**Forum mondial de l'harmonisation des Règlements
concernant les véhicules**

Groupe de travail de la sécurité passive

Règlement technique mondial ONU n° 7 (Appuie-tête)**Proposition d'amendement 1 (phase 2 du Règlement
technique mondial ONU n° 7)****Communication du groupe de travail informel chargé de la phase 2
du Règlement technique mondial ONU n° 7***

Le texte reproduit ci-après, établi par les experts du groupe de travail informel chargé de la phase 2 du Règlement technique mondial ONU n° 7 (GTR7-PH2), propose des dispositions relatives aux appuie-tête. Les modifications apportées au texte actuel du RTM ONU n° 7 (document ECE/TRANS/180/Add.7) sont indiquées en caractères gras pour les ajouts ou biffés pour les suppressions.

Figure 5-2

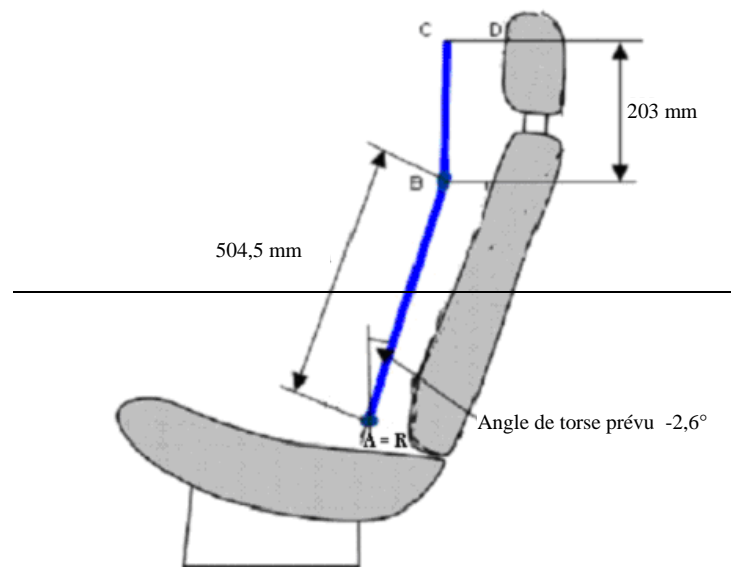
- 2.6 ~~Mesurer la distance CD. La distance tête/appuie-tête est égale à la distance CD moins 71 mm.~~

Mesurer la coordonnée X du point D. La distance tête/appuie-tête du point R correspond à la différence entre les coordonnées sur l'axe X du point D et de l'appuie-tête de l'homme de taille moyenne comme indiqué au tableau 1 de l'annexe 1.

Figure 9-1

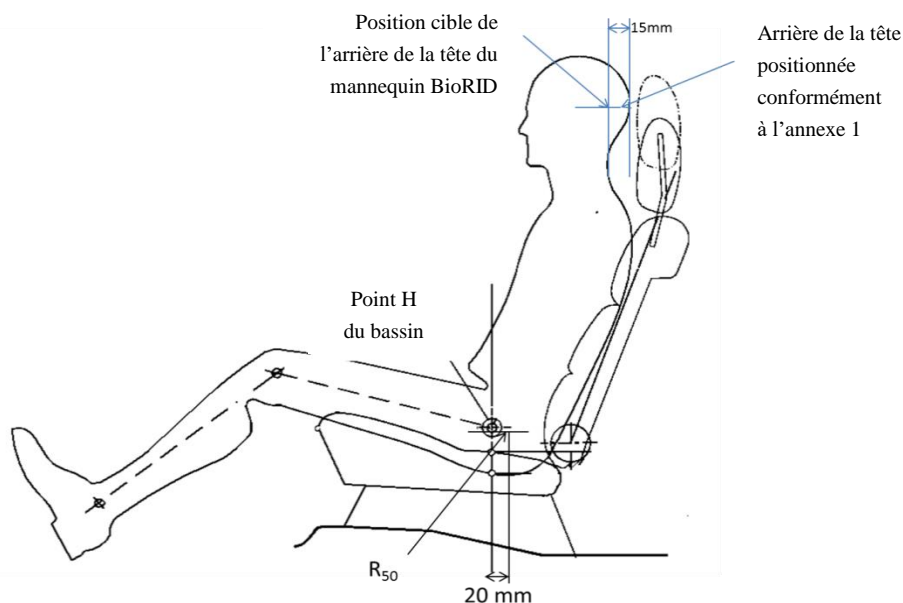
- 3.2.6.2** Position de référence de l'arrière de la tête
- La position de référence de l'arrière de la tête pour le mannequin BioRID II ONU est la valeur de l'arrière de la tête déterminée pour l'homme du 50^e centile dans le tableau 1 de l'annexe 1 au présent Règlement par rapport à l'angle spécifié de torse moins 15 mm (en augmentant la distance tête/appuie-tête comme indiqué sur la figure 9-1 ci-dessous).

Figure 9-2
Position des points de référence de la plage Bande de tolérance pour la courbe d'accélération par impulsions

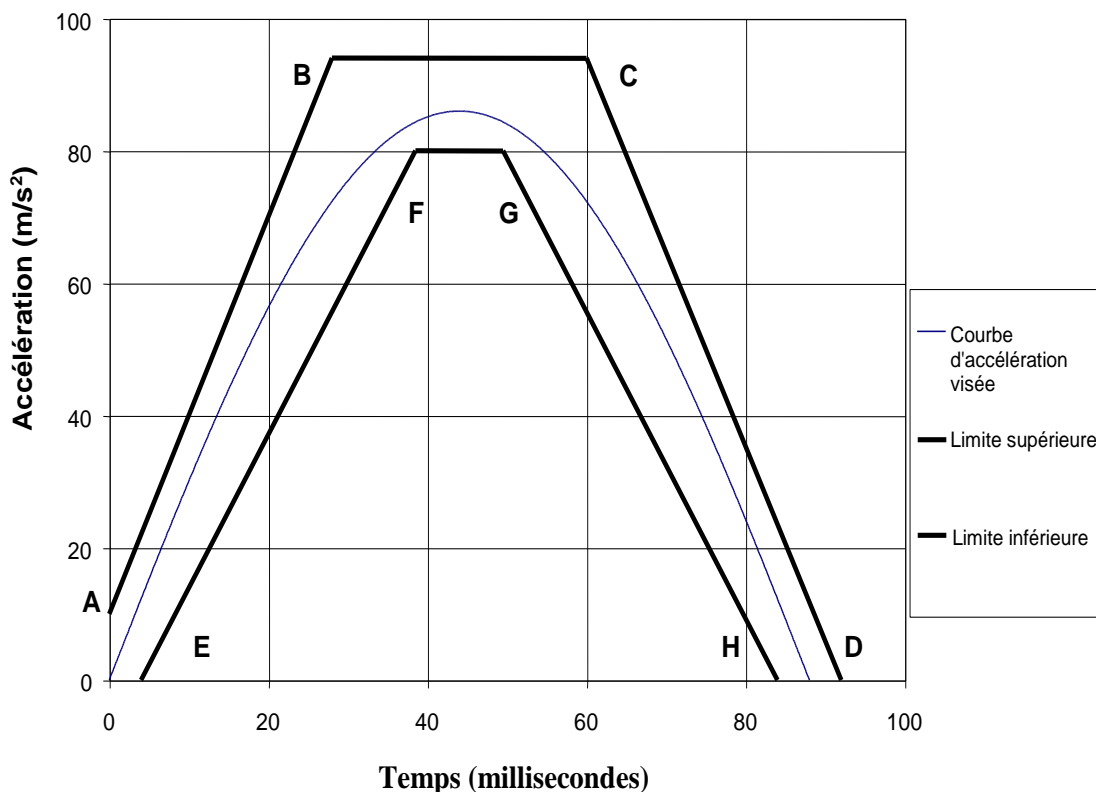
- 3.1.2 Déposer du véhicule les pneumatiques, roues, liquides et tous composants non solidement fixés. Fixer rigidement le moteur, la transmission, les essieux, l'échappement, le châssis du véhicule ou tout autre composant nécessaire pour garantir que tous les points de la courbe accélération/temps, mesurés par un accéléromètre monté sur le chariot d'essai dynamique, restent dans les limites de la bande de tolérances décrite à la figure 9-2 ~~9-1~~ et au tableau 9-1.

Figure 9-3

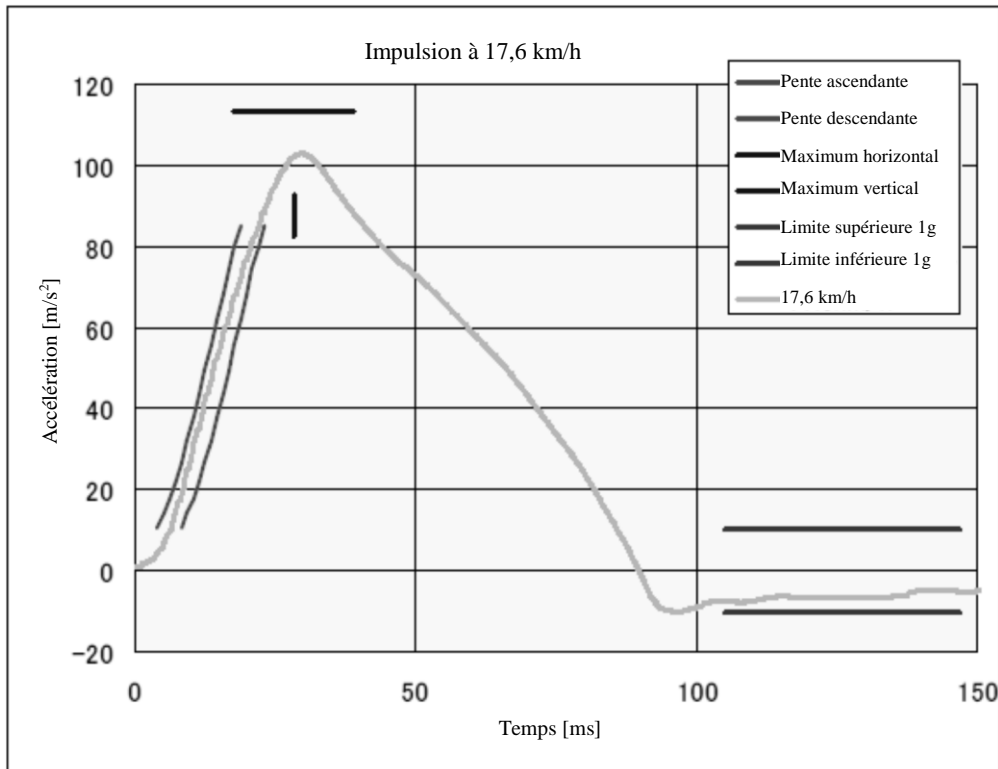
Les plages de tolérance d'accélération sont représentées à la figure 9-3. [L'accélération du chariot doit être réglée de façon à être comprise dans les limites décrites à la figure 9-3 et dans le tableau 9-2 pour l'intervalle de temps complet de 0 s à 0,15 s.] L'accélération du chariot doit satisfaire aux prescriptions du tableau 9-3.
